PROGETTAZIONE DEFINITIVA ED ESECUTIVA, COORDINAMENTO DELLA SICUREZZA IN FASE DI PROGETTAZIONE, VALUTAZIONE DI IMPATTO AMBIENTALE, DEL RADDOPPIO DELLA TRATTA PALO DEL COLLE - GRUMO APPULA DELLA LINEA BARI-MATERA

Elaborato EG0040		Pratica 18021_DAR	ELABORATI GENERALI			
Scala -		Codifica elaborato DAR_3RZ040a	Relazione paesaggistica - Integrazione			
A	OTTOBRE 2021	PRIMA EMISSIONE	L.LEPORE	C.STANO	P.STASI	M.RASIMELLI
Rev.	Data	Motivazione	Redatto	Verificato	Approvato	Autorizzato

Il presente documento costituisce la documentazione integrativa richiesta con nota prot. 2948 del 03.03.2021 richiesta dalla Soprintendenza Archeologica, Belle Arti e Paesaggio per la città Metropolitana di Bari relativamente al "Progetto di raddoppio della tratta Palo del Colle Grumo" Appula" delle Ferrovie Appulo Lucane s.r.l. " - Piano Operativo del Fondo di Sviluppo e Coesione Infrastrutture 2014 – Asse tematico B, Interventi nel settore ferroviario, Potenziamento della Linea Bari – Matera, giusta Delibera CIPE n. 54 del 01.12.2016.

OPERE IN TERRA – ARMAMENTO FERROVIARIO

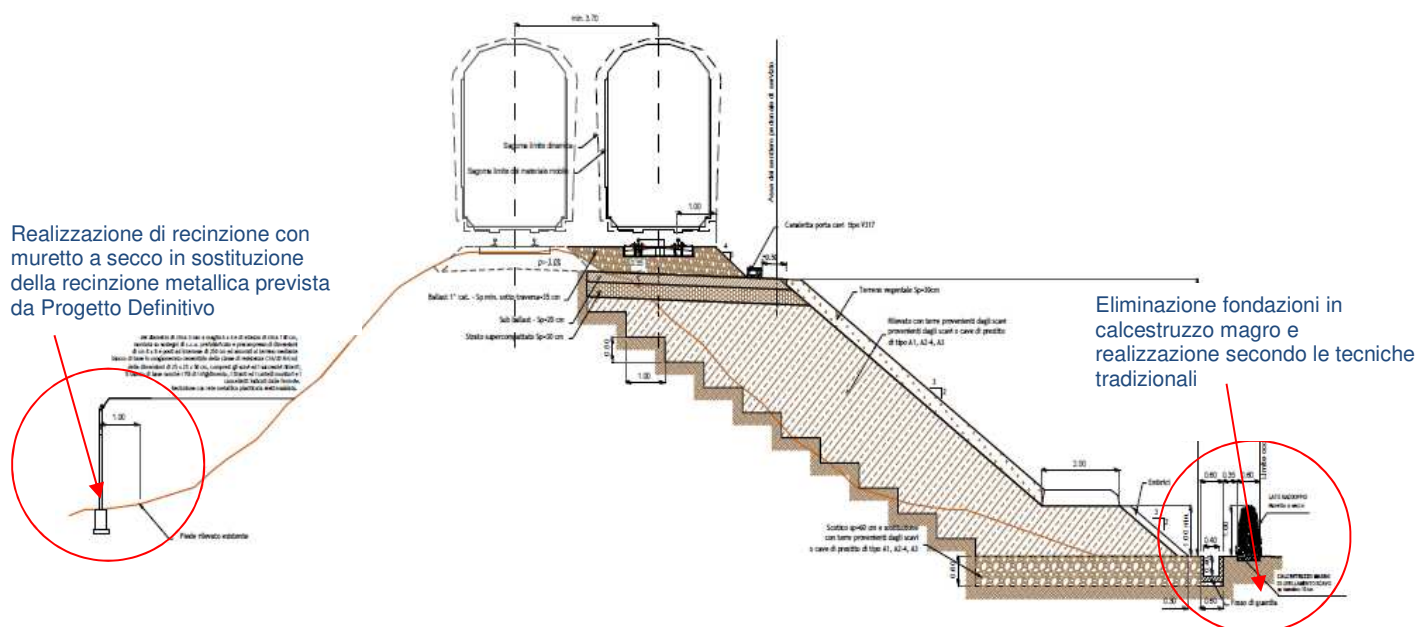
A rettifica di quanto riportato nell'elaborato Tav. DAR_3DV011a riferito alle Sezioni tipo, e in linea con le indicazioni fornite dalla Soprintendenza, lo strato di livellamento in calcestruzzo magro dello spessore di cm10 posto alla base del muretto verrà pertanto sostituito a vantaggio di interventi che prevedono la costipazione

In linea con gli indirizzi forniti dalla SABAP –BA, si prevede di realizzare, anche lungo il lato del binario esistente una unica tipologia di recinzione costituita da muretti a secco da realizzare sempre secondo le tecniche sopra descritte e secondo le linee dell'elaborato 4.4.4 DEL PPTR.

del terreno con materiali permeabili da porre in opera secondo le tecniche della tradizione locale.

Prospetto ponte di progetto al Km 19+648,37 con indicazioni modifiche in recepimento indicazioni di cui alla Nota prot 2948/2021 della SABAP-BA

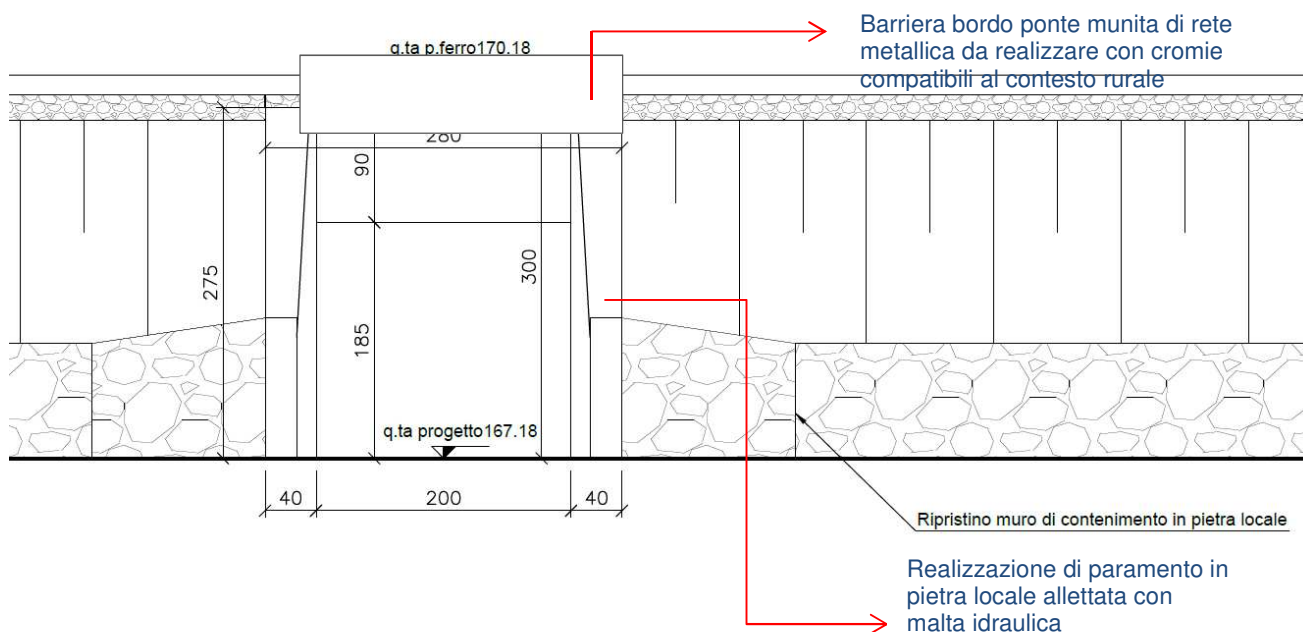
Per assicurare un migliore inserimento paesaggistico dell'opera, sempre in linea con le indicazioni espresse dalla Soprintendenza con nota prot. 2948, si prevedono le seguenti integrazioni:

- realizzazione della barriera metallica bordoponte munita di rete metallica da realizzare con cromie compatibili al contesto rurale.
- formazione lungo i muri d'ala di un paramento in pietra locale allettata con malta idraulica.

Prospetto Ponte ad Arco km 19+810 con indicazioni modifiche in recepimento indicazioni di cui alla Nota prot 2948/2021 della SABAP-BA

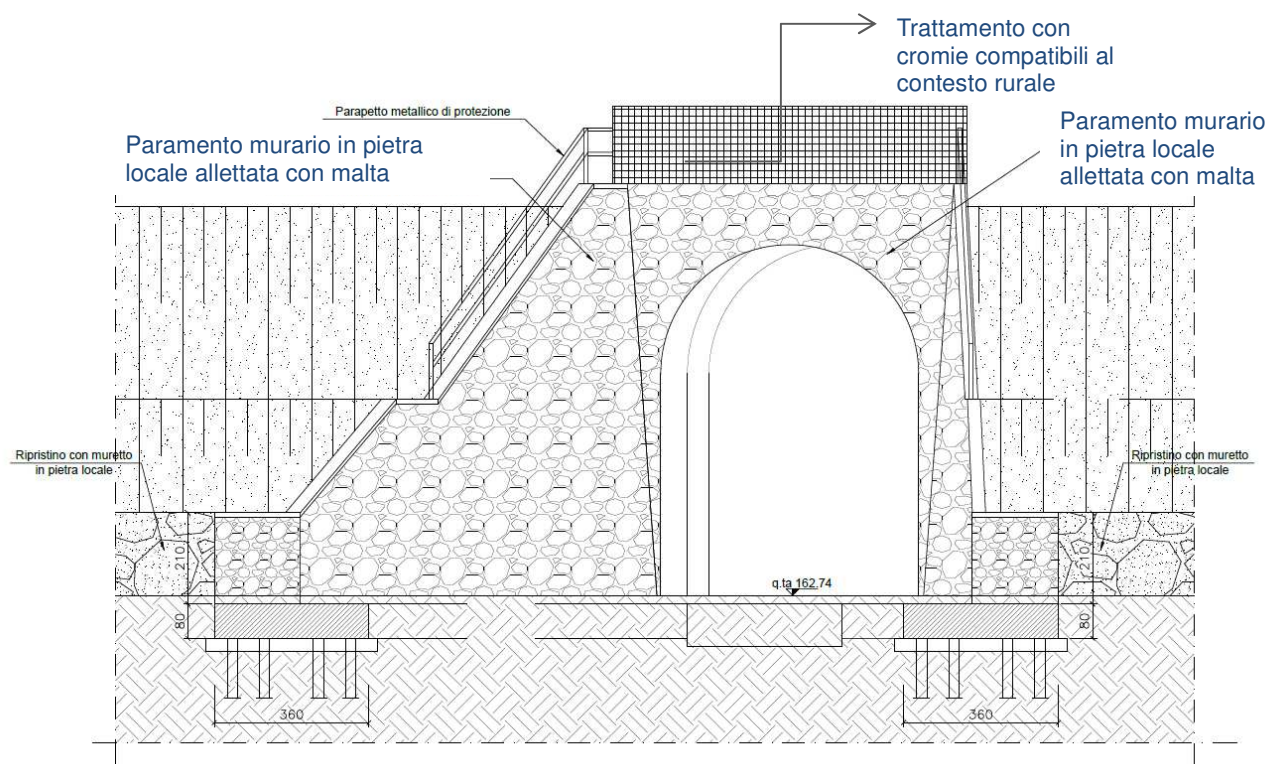
Anche per tale opera, al fine migliorarne l'inserimento nel contesto paesaggistico si prevede la sostituzione del rivestimento con pannelli in tensiter con paramento murario in pietra locale allettata con malta di calce.

Inoltre, anche la barriera bordoponte in elementi metallici sarà trattata al fine di assumere cromie compatibili al contesto rurale.

Planimetria Sottovia via Pertini progr. 21+146 di progetto con indicazioni modifiche in recepimento indicazioni di cui alla Nota prot 2948/2021 della SABAP-BA

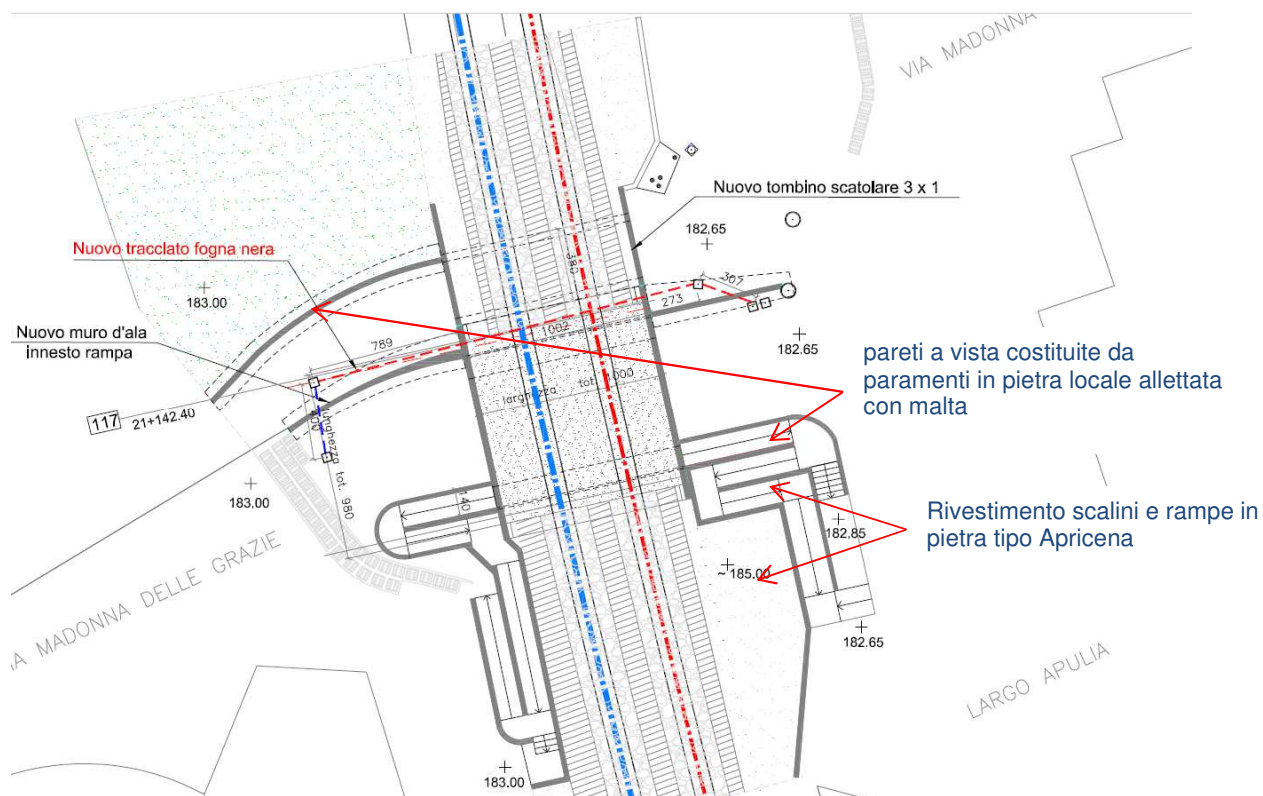
Sicuramente, in considerazione della necessaria realizzazione di opere di contenimento in c.a, la soluzione migliore, sia dal punto di vista tecnico e strutturale che della continuità delle opere, è apparsa quella della reiterazione delle strutture in cls.
